Avis délibéré
de la Mission régionale d'autorité environnementale
Corse

**sur le projet de centrale photovoltaïque au sol, aux lieux-dits
Olmo, Vergajola, Mattuniccia et Paratella, sur les communes
d'Aghione et Pietroso (Haute-Corse)**

**N° MRAe
2024CORSE / PC 06**

Figure 3: Cartographie du « foncier maîtrisé par Akuo » (terrains communaux et propriété privée avec accord) et des sites retenus pour le projet - Source : étude d'impact

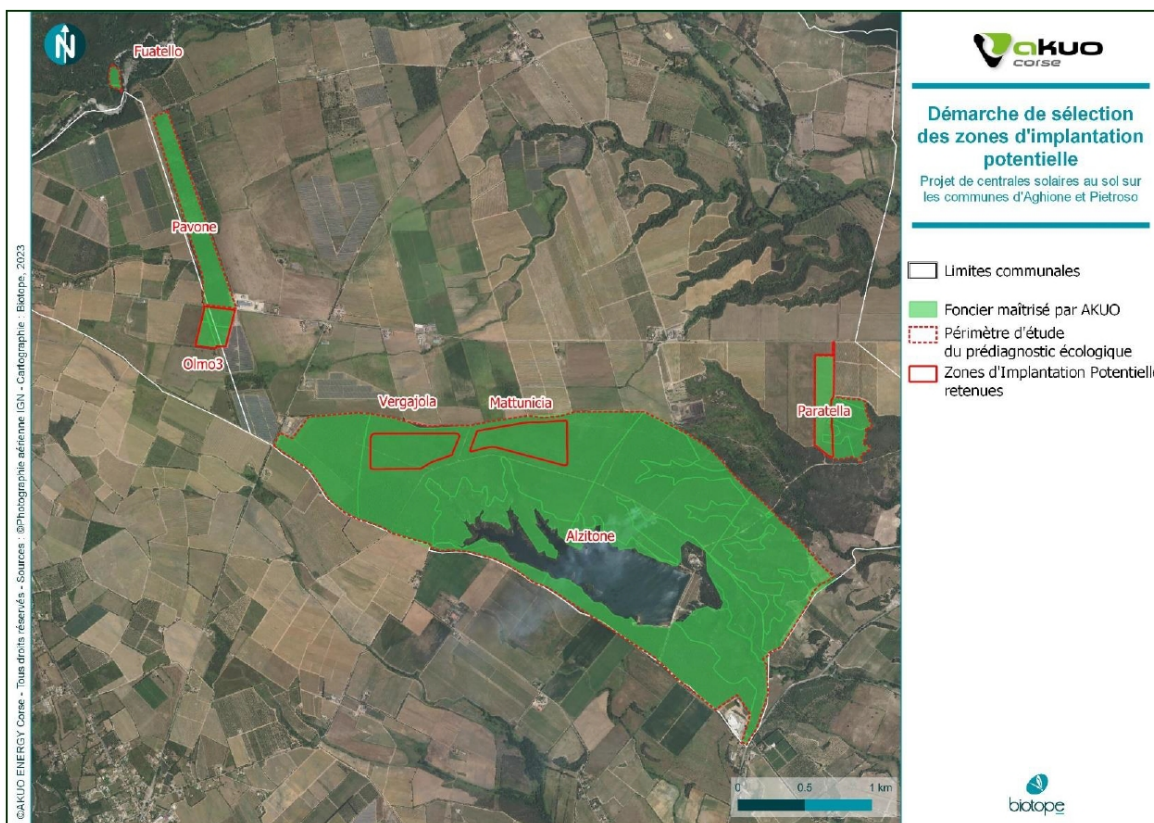
Si l'analyse à l'échelle de chaque site n'apporte pas de remarque particulière (prise en compte des enjeux relevés sous forme de variantes), le choix du maître d'ouvrage de retenir les sites de Vergajola et de Mattunicia nécessite une justification plus poussée (choix de moindre impact).

La MRAe recommande de compléter le dossier en renforçant l'argumentaire du choix des sites de Vergajola et de Mattunicia, notamment au regard des forts enjeux relevés (biodiversité et risque incendie notamment).

Figure 5: illustration de l'évitement de la flore protégée dans la conception du projet
Source : étude d'impact

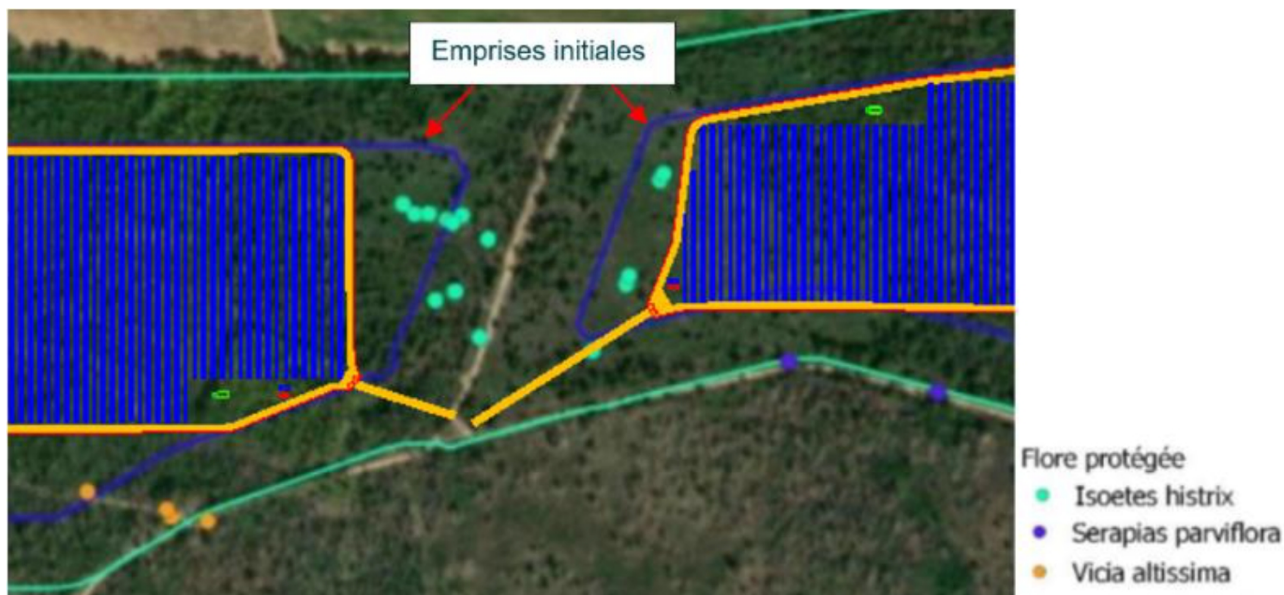
Concernant la flore, plusieurs espèces protégées ont été identifiées sur chacun des sites : Linaire grecque, Linaire à vrilles, Sérapias à petites fleurs, Glaïeul douteux, Vesce élevée et Isoète épineux. Pour chacun des quatre sites, les stations identifiées seront évitées (mesure d'évitement ME 2) et balisées (mesure d'évitement ME 4) afin de limiter les incidences du projet sur ces stations en phase travaux. Plusieurs espèces exotiques envahissantes ont été également relevées (Mimosa et Paspale dilaté), un plan de lutte contre ces espèces est présenté en mesure de réduction MR 11.

Figure 6: synthèse des enjeux écologiques sur les sites de Vergajola et Mattuniccia
Source : étude d'impact

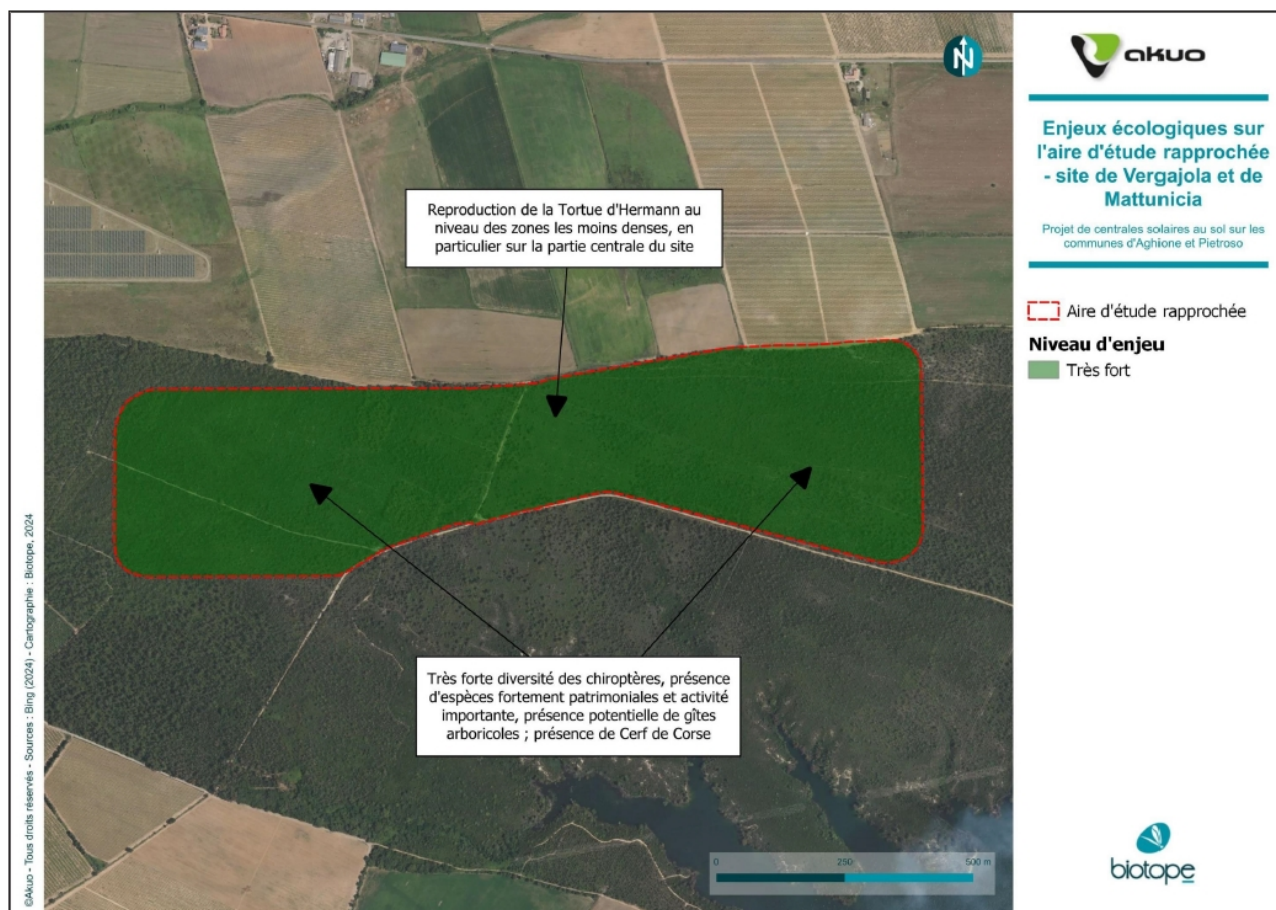
Après application de la séquence évitement – réduction, des impacts résiduels subsistent néanmoins, en particulier la destruction d'habitats d'espèces protégées, notamment pour la Tortue d'Hermann (environ 8,2 ha d'habitats semi-ouverts très favorables et 35 ha d'habitats moyennement favorables car fermés), l'avifaune et les chiroptères (environ 35 ha). Des mesures compensatoires sont envisagées par le pétitionnaire, mais seules les grandes lignes en sont présentées, le dossier ne s'attachant pas à chiffrer les surfaces de compensation nécessaires au projet ni à préciser les mesures à mettre en œuvre pour arriver à une absence de perte nette de biodiversité, voire un gain de biodiversité.

La MRAe recommande de compléter le dossier en apportant des précisions sur les calendriers de prospection des différents groupes taxonomiques, en renforçant si nécessaire la pression d'inventaires pour s'assurer de couvrir un cycle biologique complet en hiérarchisant les impacts bruts du projet, à l'échelle des sites et à l'échelle globale.

Après investigation des possibilités d'évitement et de réduction des incidences, la MRAe recommande au porteur de projet de justifier et de préciser la stratégie de mesures compensatoires envisagées, en démontrant l'absence de perte nette, voire un gain, de biodiversité.
